SERVICE INFO – INA 0188

Βραχίονας σύσφιξης 533 0075 30

Φροντίστε να τηρείτε το μήκος της βίδας

Εικόνα: Δεξιά, παλιός σχεδιασμός / αριστερά, νέος σχεδιασμός

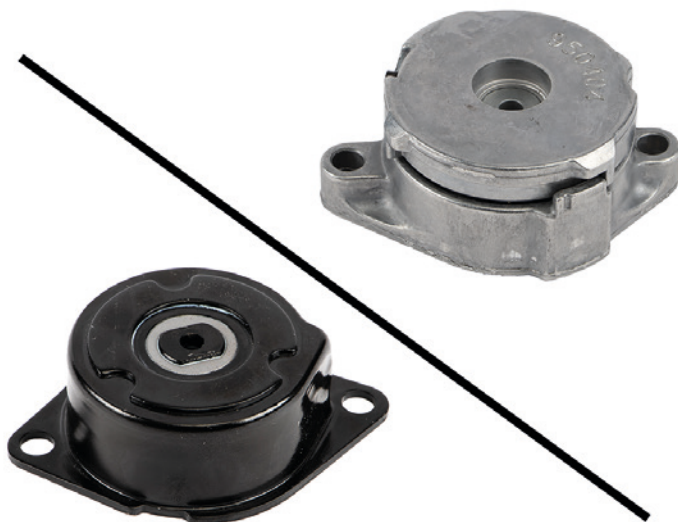
Στο πλαίσιο της συνεχιζόμενης βελτίωσης των προϊόντων μας, ο τεντωτήρας 533 0075 30 έχει τροποποιηθεί. Η σωστή τοποθέτηση αυτού του νέου σχεδιασμού, απαιτεί μικρότερες βίδες. Οι βίδες M8x35 έχουν αντικατασταθεί από βίδες M8x22.

Η ενημερωτική τεχνική πληροφορία παρουσιάζει τα οπτικά χαρακτηριστικά του προηγούμενου σχεδιασμού (που απεικονίζεται δεξιά) και το νέο σχέδιασμό (απεικονίζεται στα αριστερά).

Για τη σωστή επισκευή, χρησιμοποιώντας τον νέο τεντωτήρα 533 0075 30, μπορούν να χρησιμοποιηθούν μόνο βίδες μεγέθους M8x22!
